# LCO Nº 13/2017 "REPARACIONES MAYORES DE LOS LOCALES DEL EDIFICIO DEL COMIM Y DEL TECHO TIPO BOVEDILLA DEL BIM – 3 ASUNCION", ID Nº 332.417.-

## ACLARACIONES:

**Figura 1.** Esquema de ubicación de anclajes en zona de apoyo d perfiles.

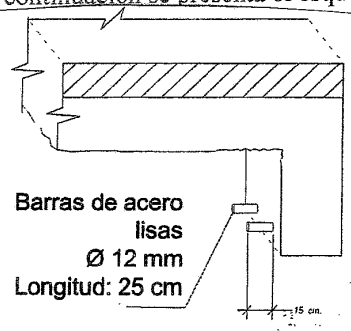
- **Consulta 1: Con relación a la Planilla de cómputo métrico.**
  En el punto Refuerzo con perfiles, ítems 43-50.
  Consultamos respetuosamente a la Convocante, si podría remitir más datos referentes a los cómputos citados, en vista de que no es bien claro a la hora de cotizar, como ejemplo: Acero de refuerzo soldadle, 43 kg. Es difícil computar sin tener los detalles ni especificaciones del material a utilizar y la ubicación de los mismos. Solicitamos el detalle de Viga – pórtico de apoyo (perfil IPN 160)

**Respuesta**: Ante esta consulta, en lo referente a la planilla de cómputos en el ítem "Refuerzo con Perfiles" citamos cuanto sigue:
  En lo que respecta al ítem "Acero de refuerzo soldable" la misma se refiere a las varillas que serán ancladas en el hormigón que servirán de soporte a los perfiles metálicos de refuerzo.
  El material a utilizar son varillas de acero lisas de 12 mm de diámetro como se detalla en el paso 4, las cuales deben ser de 25 cm de longitud e ir ancladas por lo menos 10 cm en los pilares de hormigón en los apoyos. A continuación se presenta el esquema:
